技 OSP21-023
2021年5月吉日
株式会社 三桂製作所

サンパーツ／レジューサ RRG 82 70 の仕様変更のお知らせ

1. 対象品番
RRG 82 70
(レジューサ)

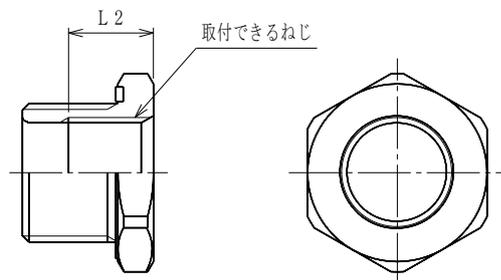
対象品番 RRG 82 70 のめねじの深さを下記の通り変更いたします。

品番	現行 L2 寸法	変更 L2 寸法
RRG 82 70	22.0mm	31.0mm

接続できる附属品を増やすため、めねじの深さを変更いたします。
(接続できる附属品：KMBG、KM90BG、KM45BG、GWBG、GBG 他)
